改善箇所説明図

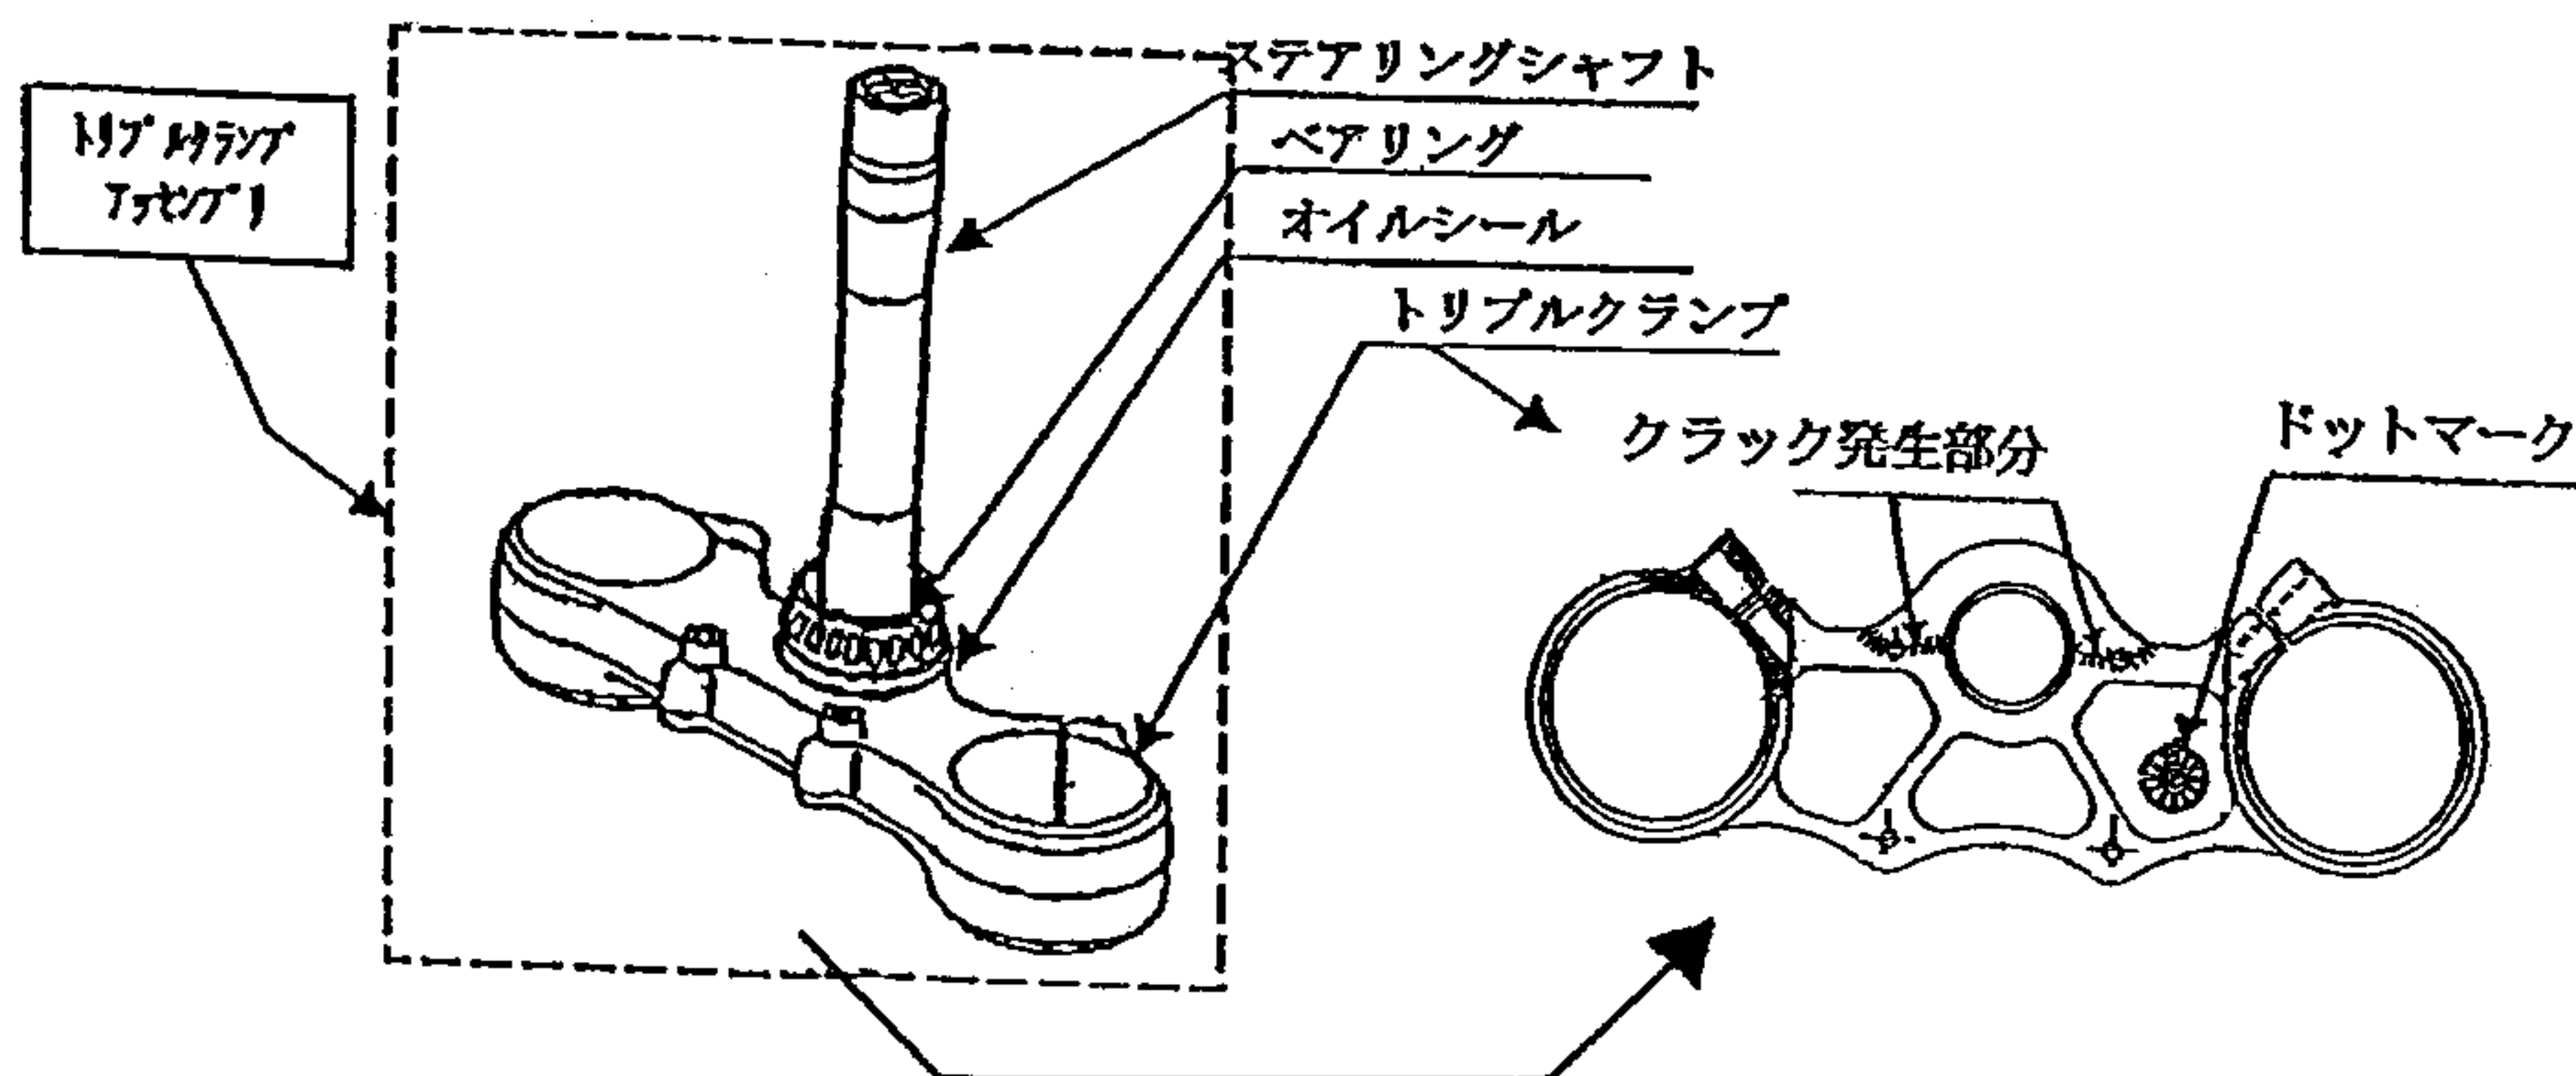
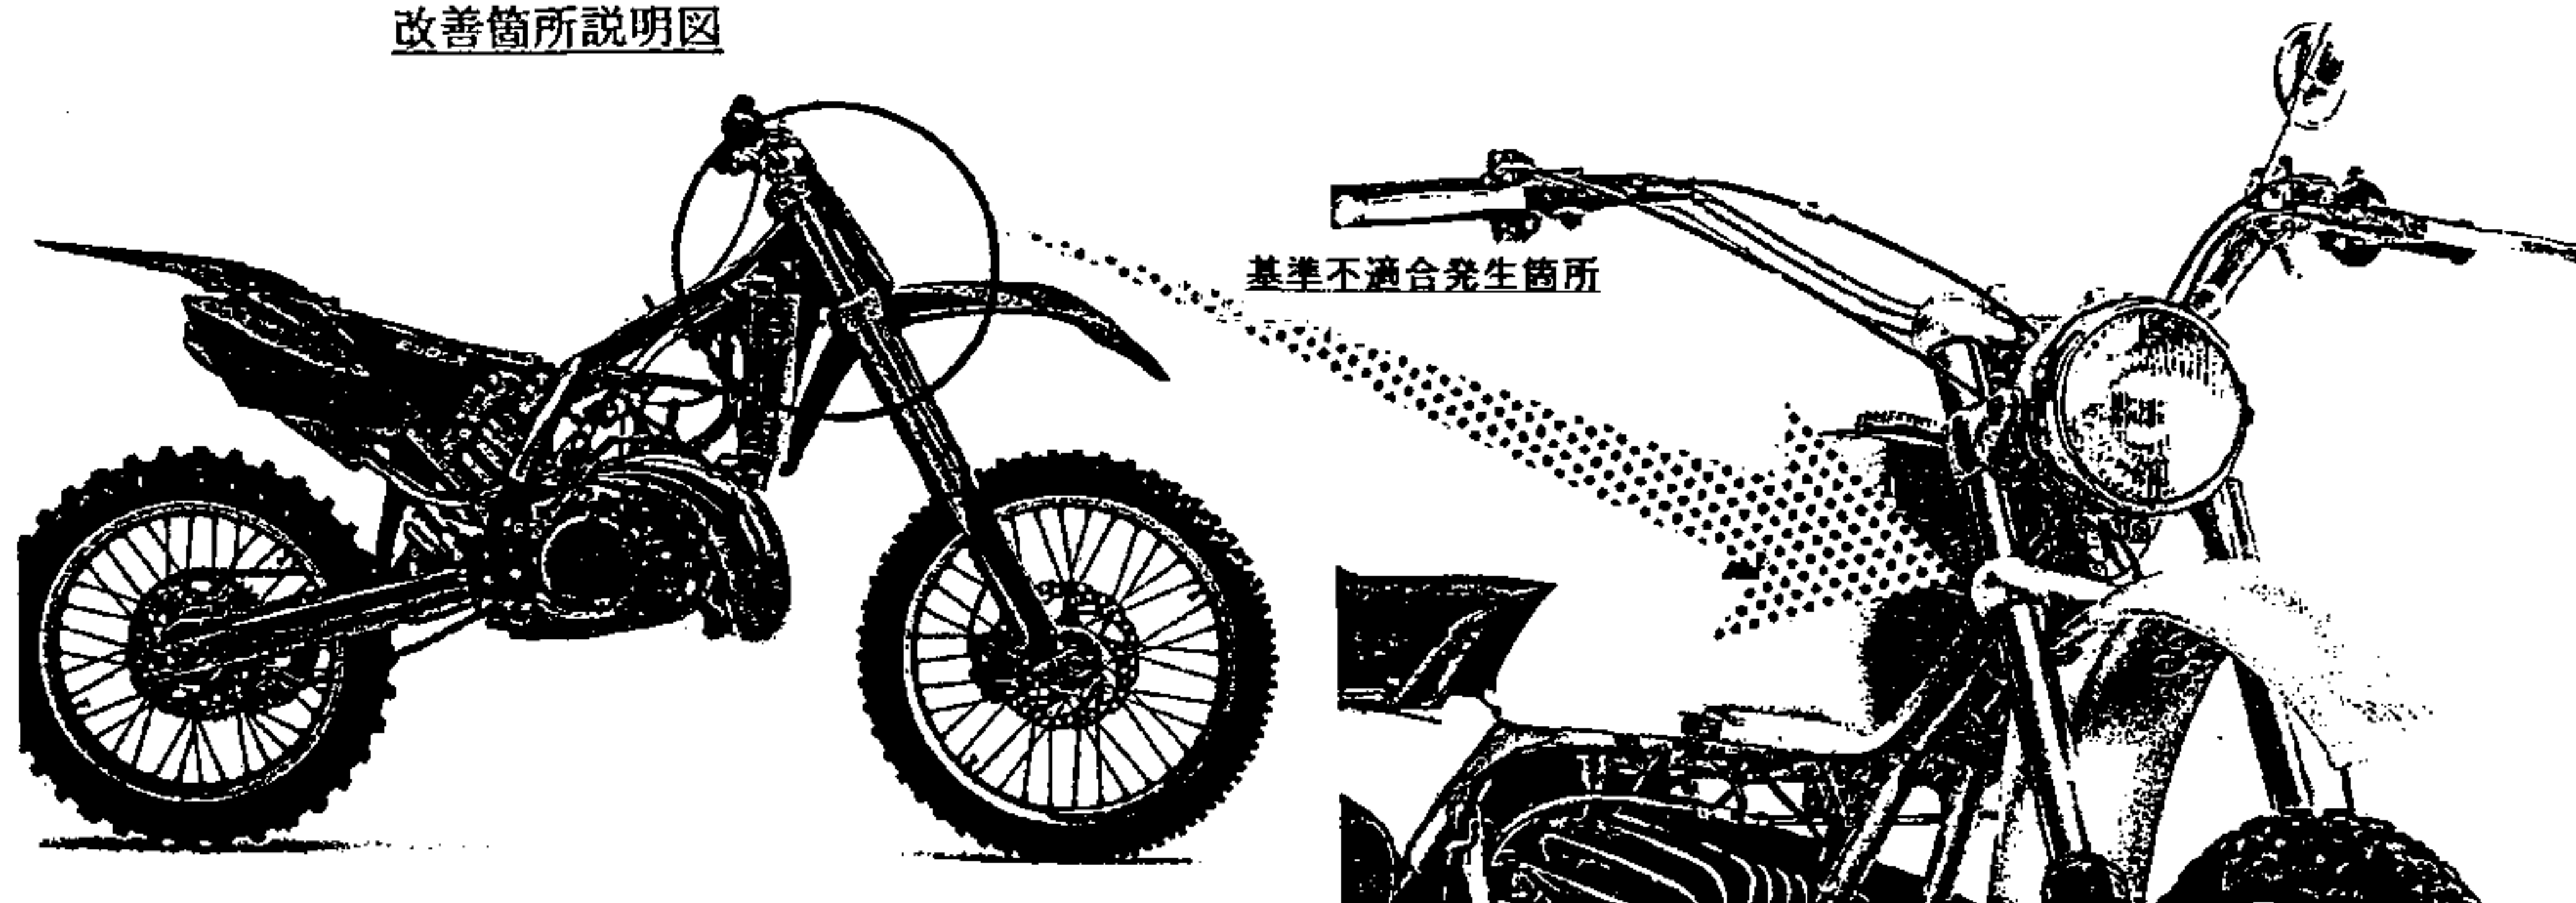
基準不適合状態にあると認める構造、装置又は性能の状況及び原因

かじ取り装置において、フロントフォークとフレームとを連結する部品（トリプルクランプ）の熱処理が不適切なため、悪路走行等の過酷な運転を行った場合、トリプルクランプのステアリングシャフト挿入部分に亀裂が発生し、最悪の場合、フロントフォークが脱落して走行不能となるおそれがある。

改善措置の内容

全車両、トリプルクランプのドットマークを確認し、対象となるものは、トリプルクランプアッセンブリを良品と交換する。
